VYSVĚTLENÍ/DOPLNĚNÍ/ZMĚNA DOKUMENTACE Č. 15

Název veřejné zakázky: 111_MK_Rekonstrukce a dostavba budovy E2 TUL
Interní číslo veřejné zakázky: 25/9615/111

zadavatel podává vysvětlení k dotazům podaným v rámci žádostí o vysvětlení zadávací dokumentace ze dne 15. 12. 2025 a ze dne 17. 12. 2025.

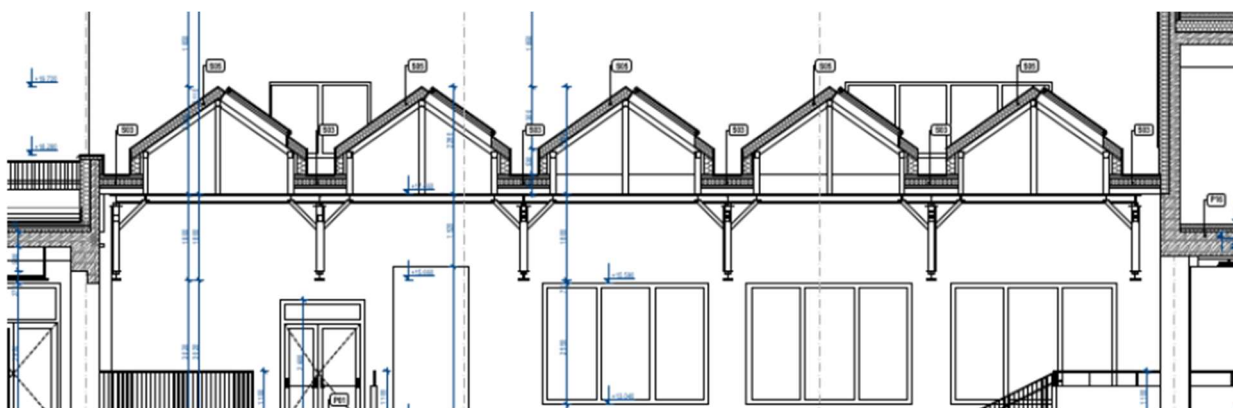
Žádáme zadavatele o doplnění skladby zteplení soklu dle TZ:

lepení izolantu: dvousložkové bitumenové lepidlo bez obsahu rozpouštědel, vodotěsnost třída W2A, přenos trhlin podkladu $>2\text{mm}$ (E dle DIN28052-6).

izolant: izolační deska perimetr tl.220mm $\lambda_d=0,034\text{W/mK}$.

kotvení izolantu: šroubovací hmoždinka s kompozitovým šroubem, povrchová montáž, bodový součinitel prostupu tepla 0,000W/K, kategorie podkladu A,B,C,D,E.

armovací síťovina: tkanina ze skelných vláken s úpravou proti posunutí, odolná proti alkáliím; rozměry ok maximálně 4x4mm, hmotnost ve vztahu k ploše: $165\text{g/m}^2 \pm 5\%$ podle normy DIN 53854; výchozí pevnost v tahu (po osnově a po útku) 1750N/5cm.

tmel základní vrstvy: stěrková hmota na organické bázi s rozptýlenou výztuží (např. skelnými vlákny) nanášená ve dvou vrstvách; jmenovitá tloušťka základní vrstvy 6mm; koeficient difuzního odporu μ (H₂O): <150 ; prodyšný pro vodní páry; reakce na oheň A2-s1, d0 na minerálních podkladech; koeficient tepelné vodivosti: $0,42\text{W/(m.K)}$; odolnost zvýšenému rázu; odolnost krupobití.

Zadavatel doplnil níže uvedené položky:

- oddíl 06 položka č.715
- oddíl 713 doplněny položky 713 a 714

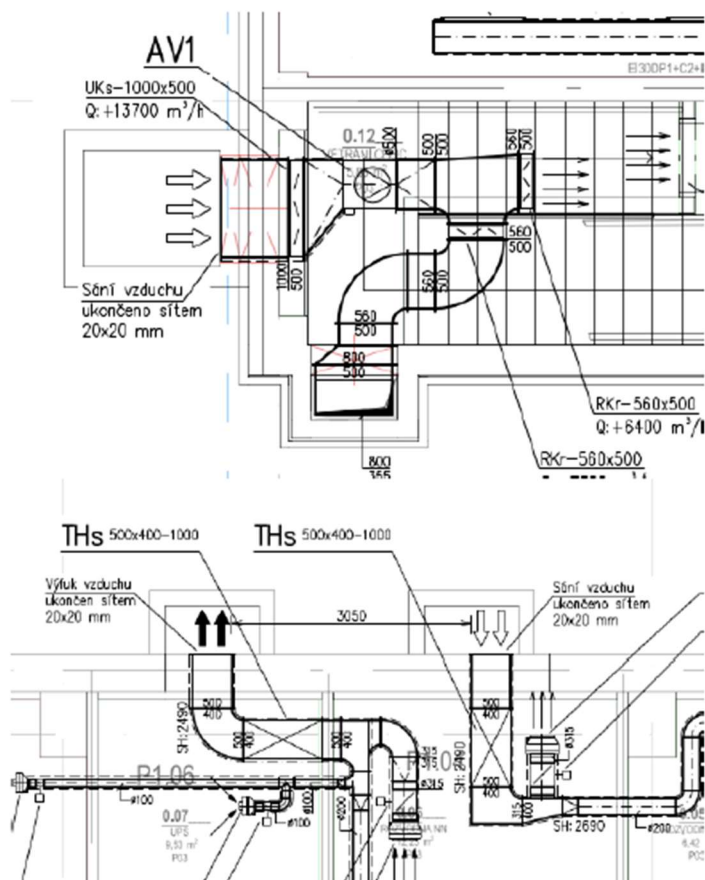
S ohledem na požadavky zadavatele na parametry vzduchové průvzdušnosti obálky budovy prokázanou blowerdoor testem žádáme o doplnění zadávací dokumentace tak, aby požadavky mohly být splněny. Ze zadávací dokumentace nejsou patrné zásadní informace pro dodržení požadavků a to zejména:

- A. V předané PD není nikde znázorněna hlavní vzduchotěsná rovina. Není tedy zřejmý rozsah vzduchotěsné obálky. Žádáme o vyznačení hranice vzduchotěsnosti (vzduchotěsné roviny) ve výkresech.
- B. V předané PD nebyly nalezeny stavební detaily, není tedy možné provést kontrolu správnosti návrhu. Žádáme o předložení těchto detailů, s vyznačenou vzduchotěsnou rovinou.
- C. Dle předloženého návrhu je zřejmé, že atrium je myšlené jako interiér budovy. Žádáme o předložení stavebně-technických detailů napojení zastřešení atria na obálku budovy. Bez informace o návrhu detailů nejsme schopni zpracovat cenovou nabídku v souladu s požadavky ZZVZ. Připomínáme, že napojení konstrukcí musí být vzduchotěsné.

- D. Zařízení CHÚC a VZT, nemají, v místech prostupu fasádou, navržené klapky (mechanické). To je při měření a provádění závěrečného blowerdoor testu jeden ze zásadních vlivů, kudy může vzduch unikat. Žádáme o doplnění těsnících prvků.

Zadavatel upravuje požadavek na n50 na hodnotu 1,0 dle PENB.

Vzduchotěsná rovina je uvažována: stopem suterénu v horizontálním směru a stropem 5.NP. V rámci půdorysu je pak uvažováno s vzduchotěsnou obálkou na hranici vnitřního atria s knihovnou. V rámci blowerdoor testu bude určena část budovy, která bude měřena (měření po sekcích).

Uzavírací klapky jsou navrženy na jednotlivá zařízení (jednotky nebo ventilátory) v pozici UKS, v popisu jednotky jsou osazeny uzavírací klapky. V případě dodržení základní těsnosti potrubí dle norem je toto navržené řešení dostačující.
